## Referat

### Helhedsplanudvalget møde 41

**Afholdt den: 06. juni 2017 kl. 17.00-20.00 i ejendomskontoret, Galgebakken.**

# **GALGEBAKKEN**

#### - BESLUTNINGSPUNKT

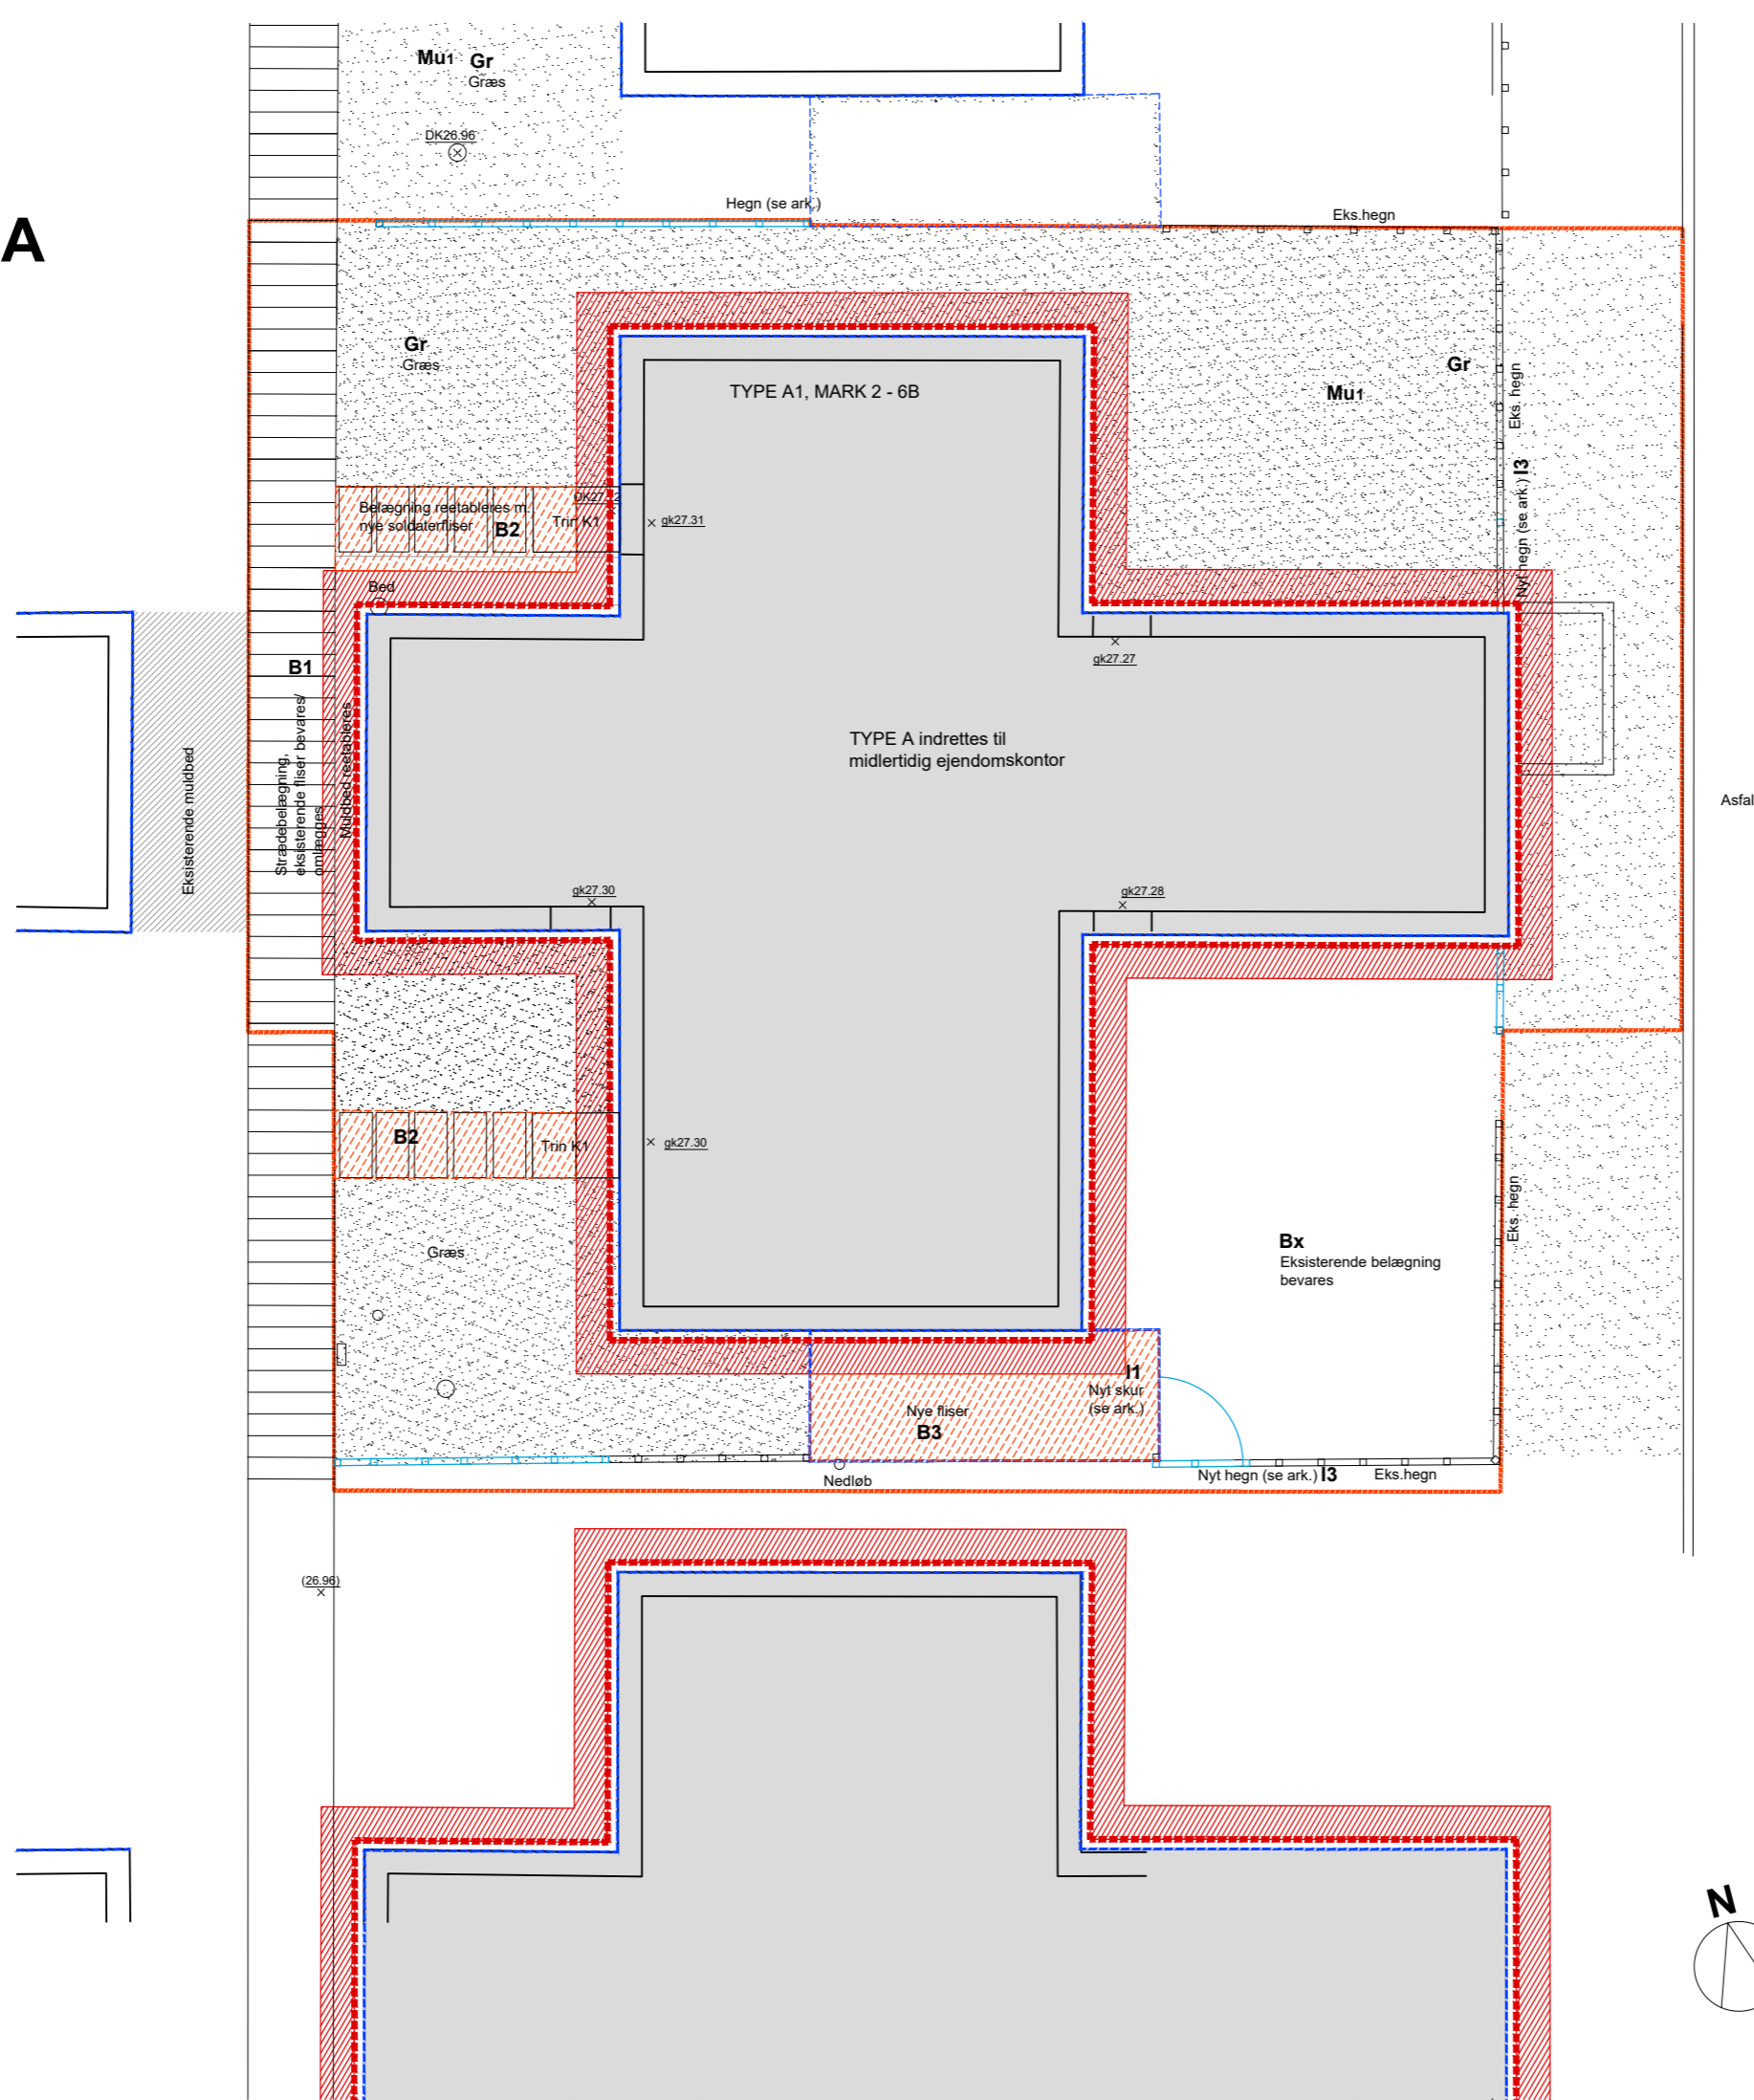
BKH fremlagde tegninger på pergolaer som svarer til eksisterende udformning, hvor der er taget højde for efterisoleringen af facaderne. Tegninger blev godkendt af HPU.
